procedura ID_VIP/ID_MATTIM: 12691 denominato "Pitigliano" ubicato nei comuni di Pitigliano (GR) e Sorano (GR) costituito da 20 (venti) aerogeneratori di potenza nominale 7,0 MW per un totale di 140,0 MW con relative opere connesse ed infrastrutture indispensabili.

Modulo per la presentazione delle osservazioni per i piani/programmi/progetti sottoposti a procedimenti di valutazione ambientale di competenza statale

OSSERVAZIONE n. 1. Mancata consultazione della Soprintendenza Archeologica Belle Arti e paesaggio per la Provincia di Viterbo e l'Etruria meridionale.

Immagine 1. Vincoli ex art. 136 del CBC dal PIT della Regione Toscana e zona approssimativa dove è progettato l'impianto industriale.

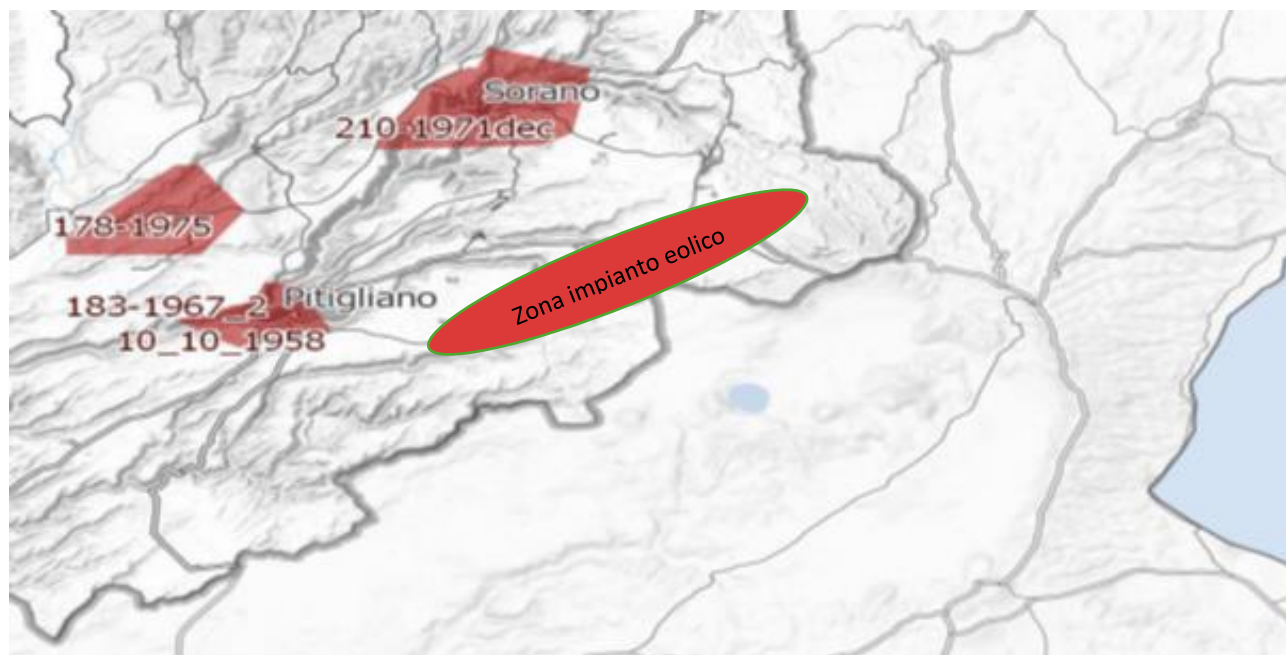
Al contrario di quanto sostiene la proponente, si evidenzia che l'impianto eolico industriale citato non solo ricadrebbe con tutti e 20 gli aerogeneratori all'interno delle fasce di rispetto di 3 km di due vincoli paesaggistici di notevole interesse pubblico esistenti nella Regione Lazio e con una parte di essi nel vincolo paesaggistico del Centro abitato di Sorano (GR) quindi in aree non idonee all'installazione di impianti di energia rinnovabile. Addirittura, alcuni aerogeneratori sarebbero ubicati a poche centinaia di metri dai perimetri dei due vincoli paesaggistici laziali ex art 136 del CBC. Ma la non idoneità dell'area non sarebbe certificata soltanto da questi vincoli paesaggistici ma anche dalle fasce di rispetto dei Beni della Parte seconda del CBC numerosi nel territorio interessato dal progetto dell'impianto eolico. Infatti la Proponente a pag 11 del SIA scrive: *"L'area interessata si trova all'esterno delle aree SIN individuate in Toscana e dista circa: 2,8 km dal centro abitato di Pitigliano, 2,7 km dal centro abitato di Onano, 2,8 km dal centro abitato di Latera"*. Quindi l'impianto come certifica la proponente potrebbe ricadere all'interno delle fasce di rispetto dei Centri Storici dei paesi citati e comunque li lambirebbe. Incompatibile sarebbe l'ubicazione di una parte del cavidotto che ricadrebbe nelle fasce di rispetto

del vincolo paesaggistico di notevole interesse pubblico del Centro Storico di Pitigliano. Considerando che le Regioni grazie al Decreto interministeriale nell'emanazione della legge sulle aree idonee e non idonee hanno la facoltà di estendere le fasce di rispetto dei Beni del CBC fino a 7 km per alcuni di essi non è da escludere che gli aerogeneratori del progetto eolico, essendo ancora in itinere, tra qualche mese si troverà ancora con ulteriori incompatibilità oltre alle numerose già esistenti. Questa possibilità di estensione delle fasce di rispetto fino a 7 km per i Beni del CBC da parte delle Regioni diventa particolarmente probabile per il Centro Storico di Pitigliano famoso nel mondo come dimostra anche il prestigioso riconoscimento insieme a Sovana e Sorano nell'elenco dei siti del World Monuments Found (WMF) prestigiosa istituzione con sede a New York che svolge un ruolo complementare a quello dell'Unesco. La stessa considerazione per il Centro storico di Pitigliano ovviamente vale sia per Sorano che per Sovana.

Inoltre, come sostiene la Proponente parte dell'impianto si verrebbe a trovare a 3,5 km dal centro abitato di Sorano. Infatti, tre degli aerogeneratori WTG 08, 09, 10 sono addirittura all'interno delle fasce di rispetto dei 3 km del suo vincolo paesaggistico di notevole interesse pubblico ex art 136 del CBC. Si evidenzia che così si crea

un'ulteriore incompatibilità con la tutela del Paesaggio.

Immagine 3. Cumulo di una parte di impianti eolici, fotovoltaici e geotermici industriali in progettazione ed esistenti intorno all’eolico industriale “Pitigliano”.

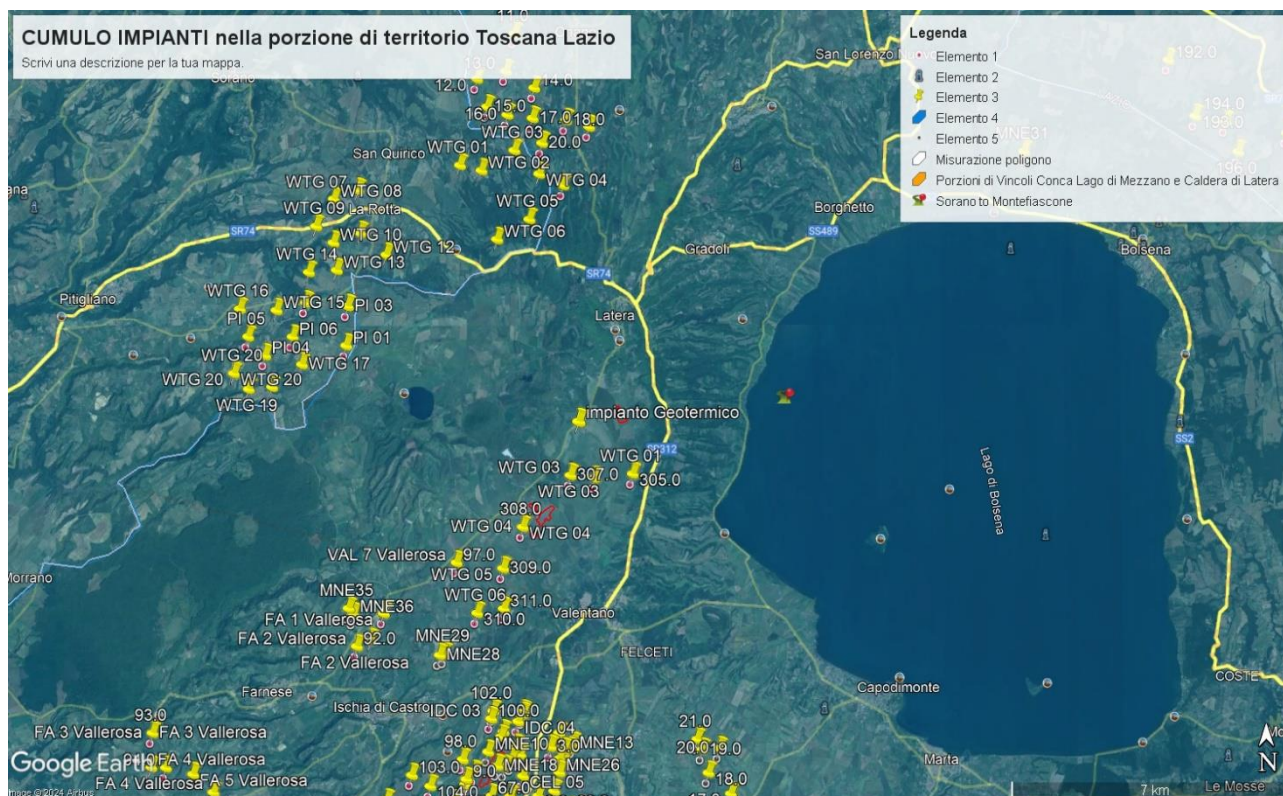
Culturali “*Ambito paesaggistico, geologico e geomorfologico dell’orlo della caldera di Latera ...*” Non vengono nemmeno citati gli impianti eolici in progetto al MASE, il “Rempillo” (6 aerogeneratori) e un altro in verifica amministrativa di 14 aerogeneratori e 72, 6 MW. Ad oggi nei territori di Pitigliano, Sorano e in quello limitrofo potenzialmente potrebbero essere insediati 40 aerogeneratori alti 200 metri e larghi 170. Ma la proponente non cita neanche altri impianti che creerebbero il cumulo e quindi maggiore impatto. Infatti, sul territorio della “Città del Tufo” (Sorano e Pitigliano) impatterebbero anche l’impianto eolico “Montarzo” di Onano con 13 aerogeneratori con le dimensioni ricordate, l’altro eolico industriale nel territorio di Valentano con sette aerogeneratori (stesse dimensioni), gli impianti di Farnese con un minieolico di 3 Torri alte 60 metri già installate in località Poggio del Crognolo e l’impianto eolico industriale “Vallerosa” (7 aerogeneratori alti 200 metri e larghi 158 metri) in procedura VIA presso la Regione Lazio. Inoltre, altri impianti del minieolico già presenti a Valentano, Cellere e Piansano e due progetti eolici industriali con le stesse dimensioni (200 m x 170 m) nel Comune di Ischia di Castro. La valutazione del cumulo non prende neanche in considerazione gli impianti industriali di fotovoltaico e agrivoltaico in progetto a Farnese, Valentano, Ischia di Castro, Cellere. L’impianto geotermico in procedura Via al MASE, progettato nella Caldera di Latera. Quindi è stata effettuata una valutazione del potenziale impatto cumulativo non veritiera a dispetto di quanto affermato dalla proponente che sostiene di aver preso in considerazione uno spazio di 10 km intorno al suo impianto per gli impatti che si creerebbero.

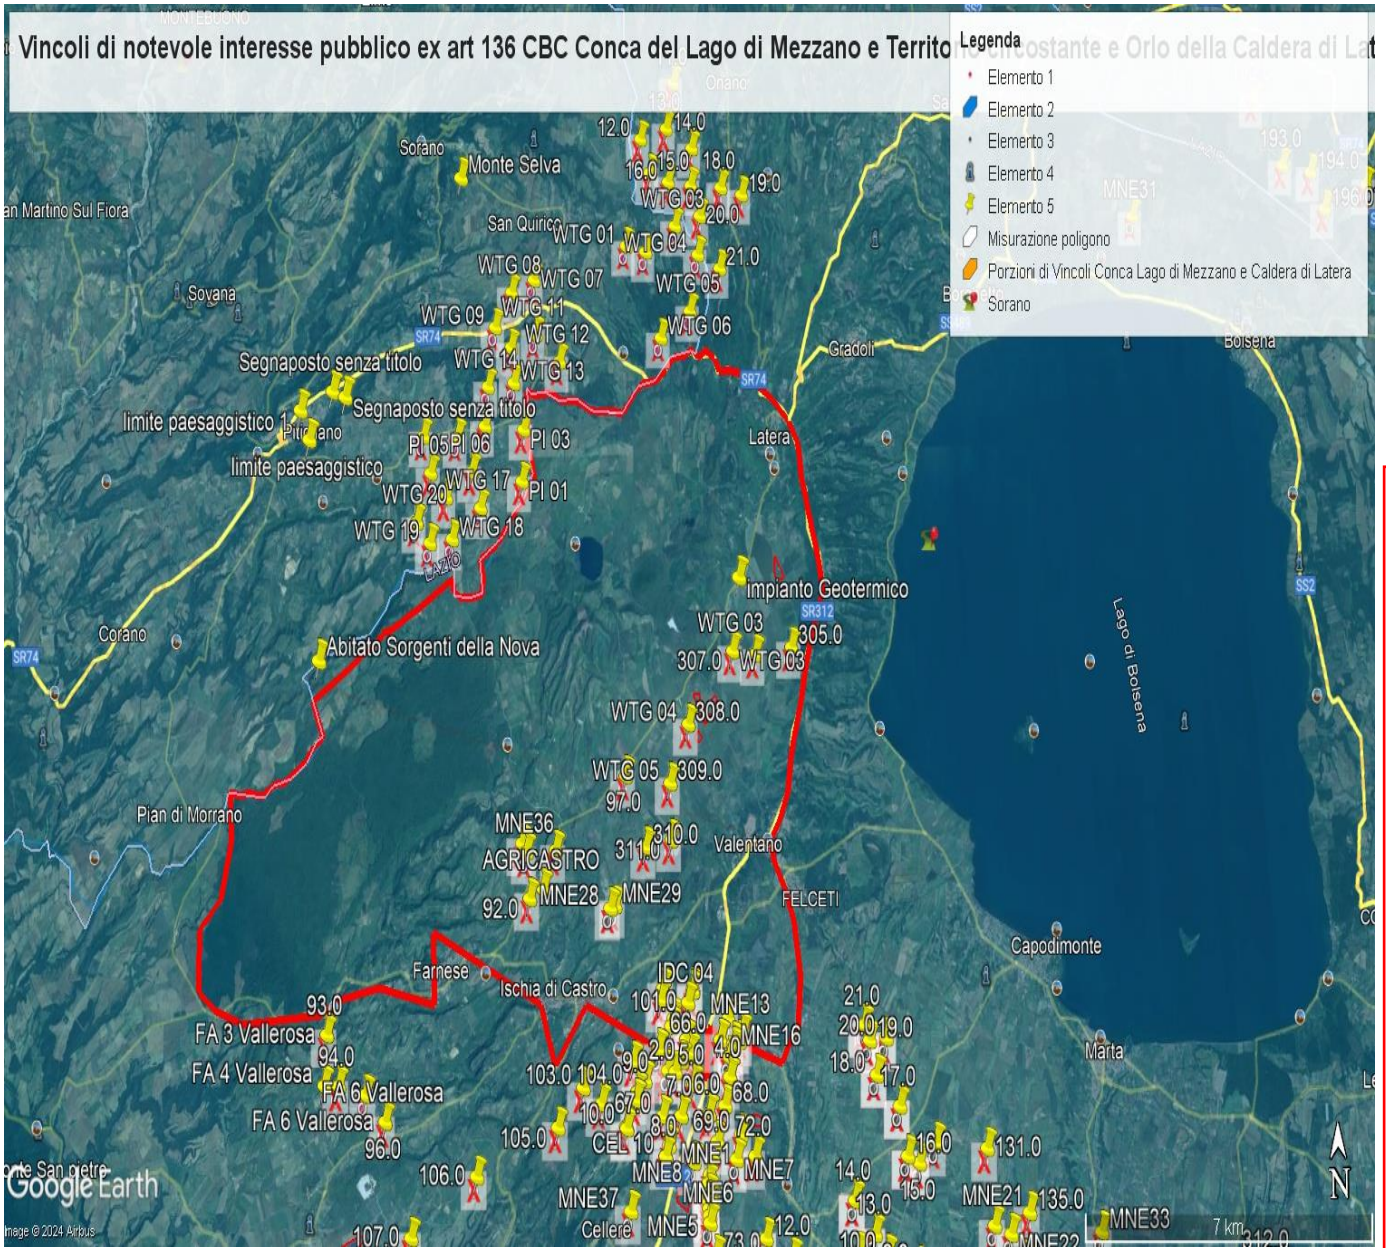
Il progetto è inteso essere realizzato in un'area caratterizzata da numerosi vincoli di carattere archeologico e non rispetta le dovute distanze da essi.

IMMAGINE n. 2 Impianto eolico industriale “Pitigliano” e distanze aerogeneratori dai Vincoli della Conca del Lago di Mezzano...

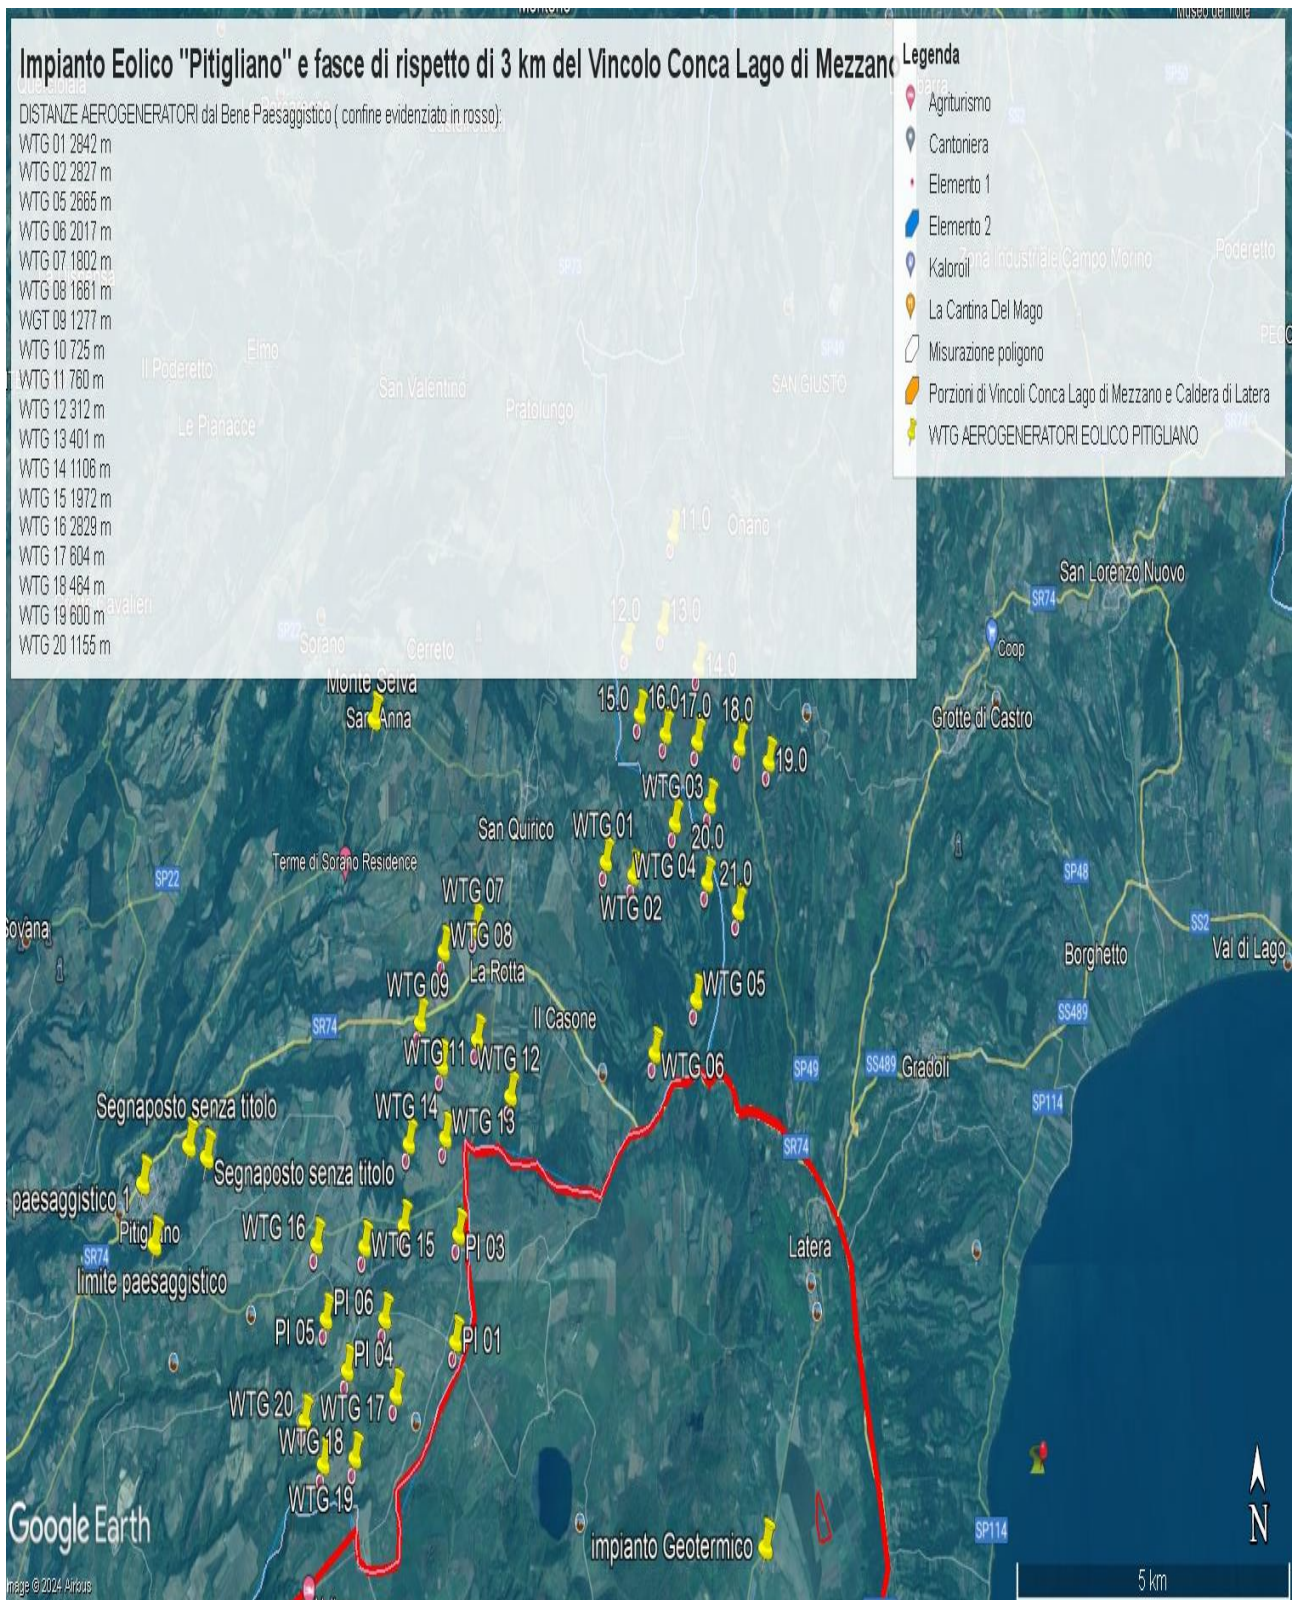
Come è illustrato nell'immagine si ribadisce che l'impianto industriale "Pitigliano" ricade completamente all'interno delle fasce di rispetto dei due vincoli di notevole

interesse pubblico e lambisce quelle di un terzo vincolo e quindi come affermato dal Consiglio di Stato nelle sentenze citate, l'impianto è insediato in area non idonea ai sensi dell'art. 20 comma 8 lettera c quater del D.Lgs. n. 199/2021 e ss.mm.ii al contrario di quanto sostiene la proponente.

IMMAGINE n. 3 Impianto eolico industriale "Pitigliano" e distanze aerogeneratori dai Vincolo "Orlo della Caldera di Latera.

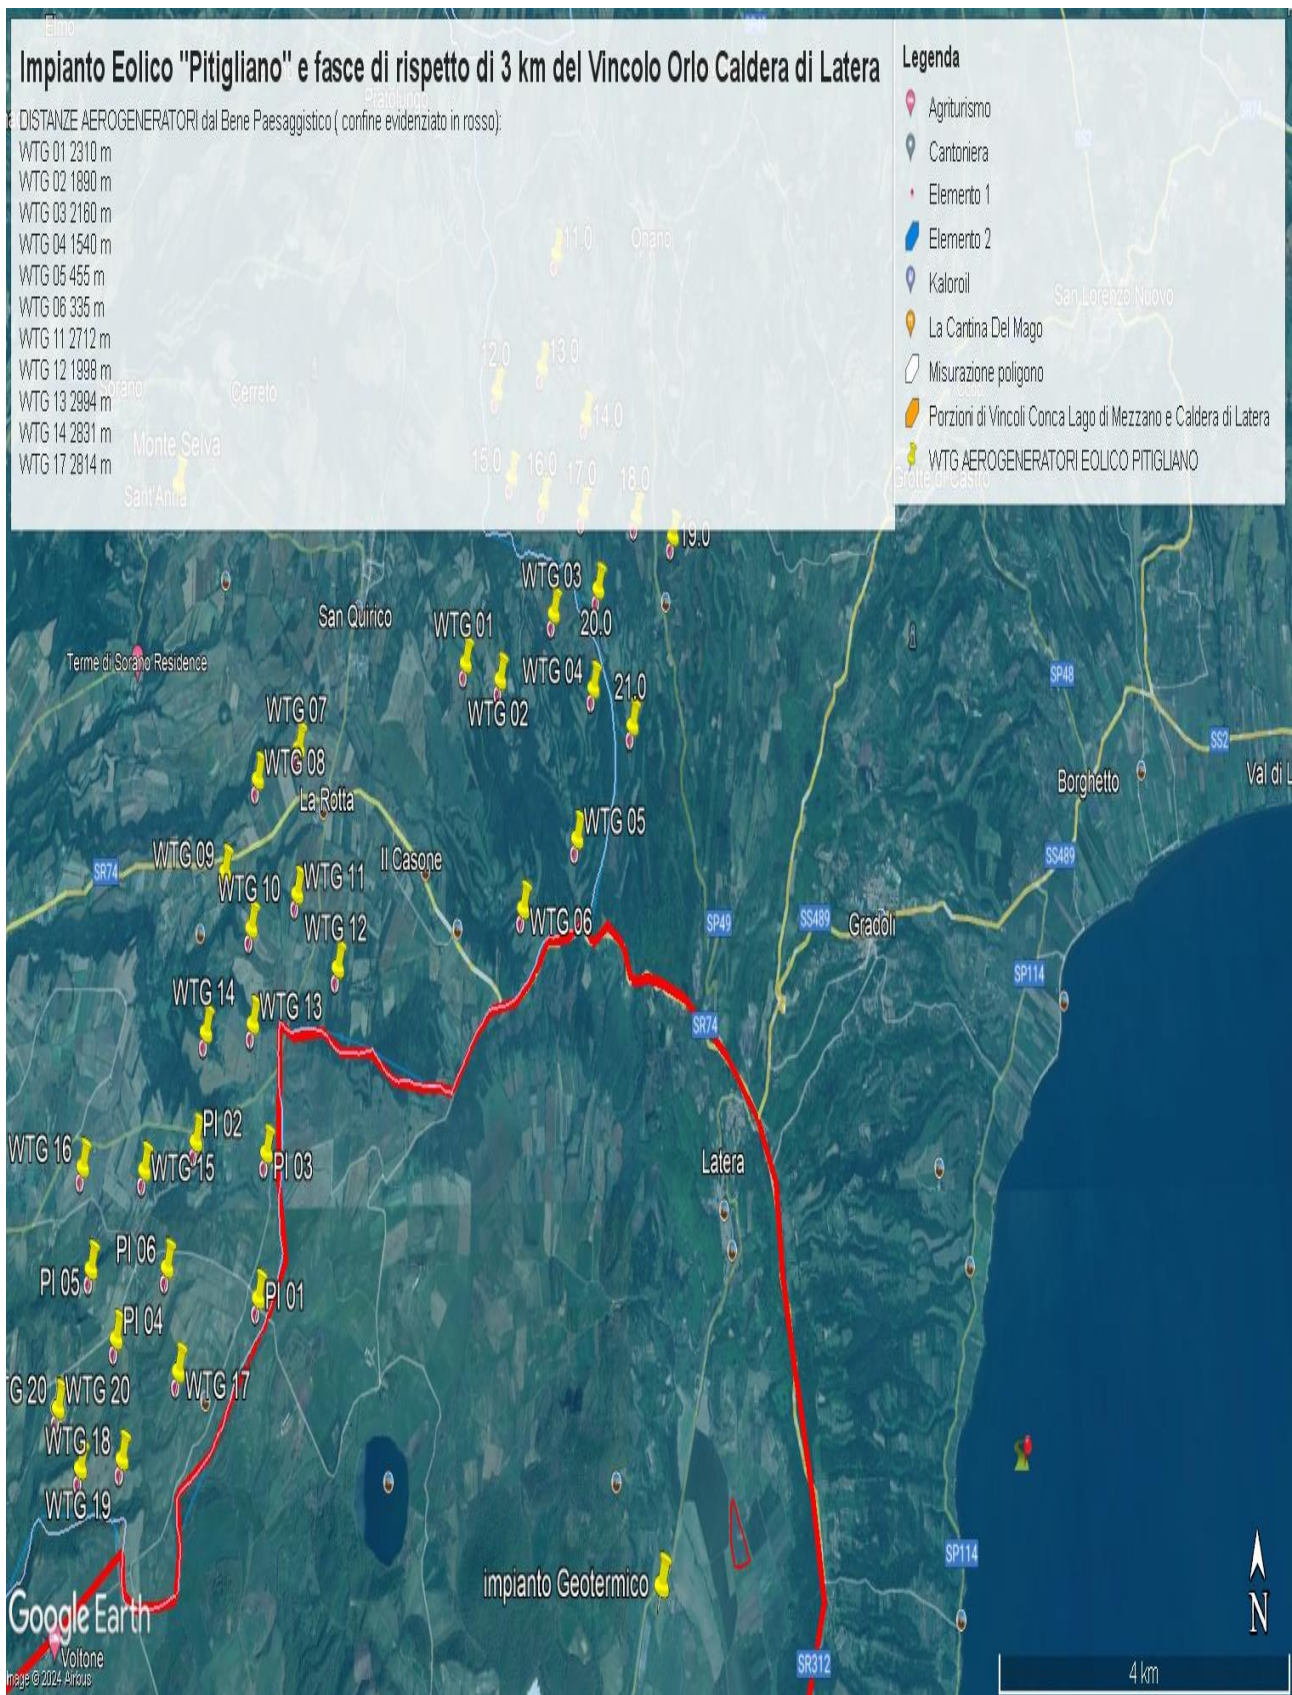
Concludendo, si evidenzia ancora che la proponente non effettuando la procedura prevista dalla Parte III delle Linee Guida nazionali ha ignorato un vincolo paesaggistico di notevole interesse pubblico istituito con un provvedimento del Segretariato regionale del Ministero della Cultura per il Lazio che ha emanato il Decreto di dichiarazione di notevole interesse pubblico n. 22 del 15.02.2024 ai sensi e per gli effetti dell'art. 136, co. 1, lett. c) e d) del decreto legislativo 22 gennaio 2004, n. 42, "Ambito paesaggistico, geologico e geomorfologico dell'orlo della caldera di
